Informe Consolidado de Solicitud de Aclaraciones, Rectificaciones y/o Ampliaciones a la Declaración de Impacto Ambiental del Proyecto "Parque Fotovoltaico, de almacenamiento y línea de Transmisión Copao, Diego de Almagro"

Nombre del Titular : Copao Energía SpA
Nombre del Representante Legal : Rodrigo Fernando Güell Saavedra
Dirección : Av. Apoquindo 4501, oficina 15.

El presente Informe Consolidado de Solicitud de Aclaraciones, Rectificaciones o Ampliaciones a la Declaración de Impacto Ambiental del proyecto "Parque Fotovoltaico, de almacenamiento y línea de Transmisión Copao, Diego de Almagro", contiene las observaciones generadas en virtud de la revisión de la Adenda.

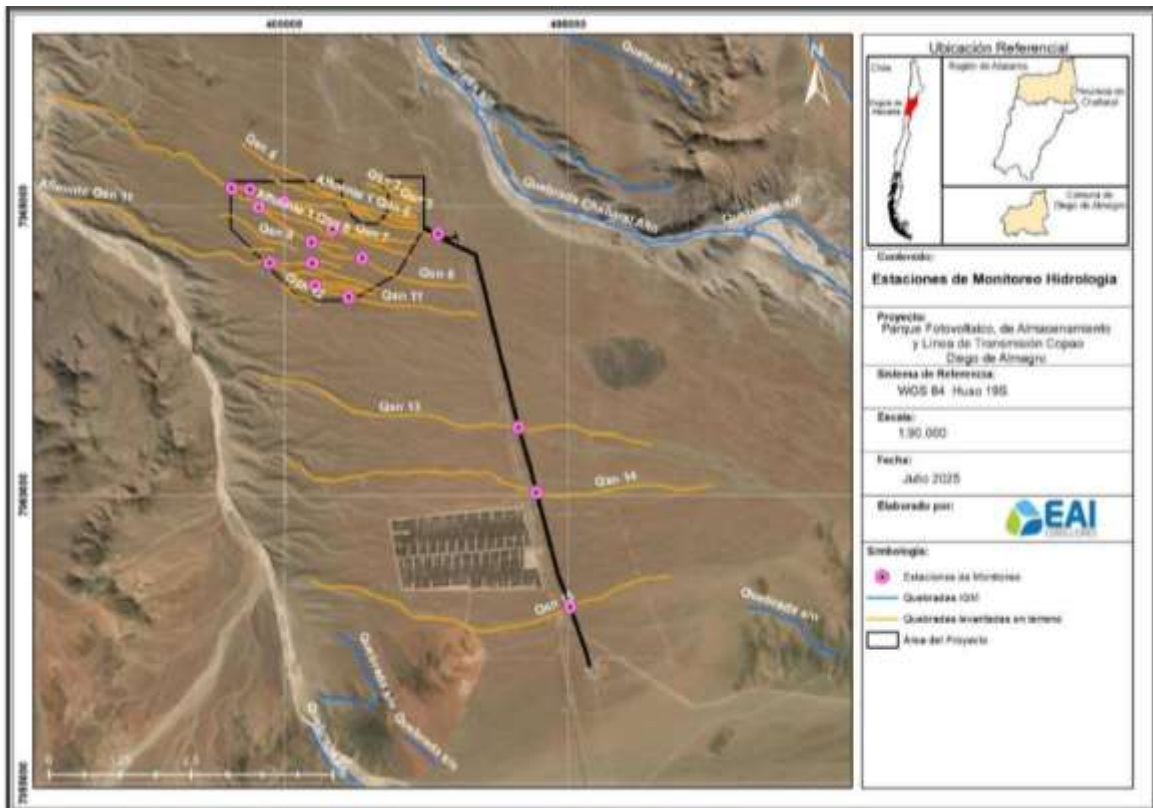
1.14.1 De acuerdo con la revisión y análisis de la topografía del Proyecto, mediante imágenes satelitales de Google Earth, fue posible observar que las obras contempladas en la DIA se emplazan sobre cauces naturales que forman parte de la subcuenca quebrada de la Angostura. Asimismo, en el Anexo A11 4 Hidrología e Hidrogeología, el Proponente reconoce e identifica un total de 15 cauces naturales de régimen intermitente, caracterizando 8 cauces principales según sus características morfológicas (ver la siguiente Imagen). Además, también se observa que las obras de la Línea de

Por lo anterior, se indica al Proponente presentar en la próxima Adenda, un análisis espacial que permita relacionar todas las obras del Proyecto, incluyendo el parque fotovoltaico y la LTE, con las áreas de inundación de los cauces identificados para al menos una crecida de período de retorno de 100 años. Se hace presente que el Proponente deberá informar y presentar todos los antecedentes de las nuevas obras y/o ubicaciones proyectadas, en formato KMZ y en un plano de planta en formato PDF.
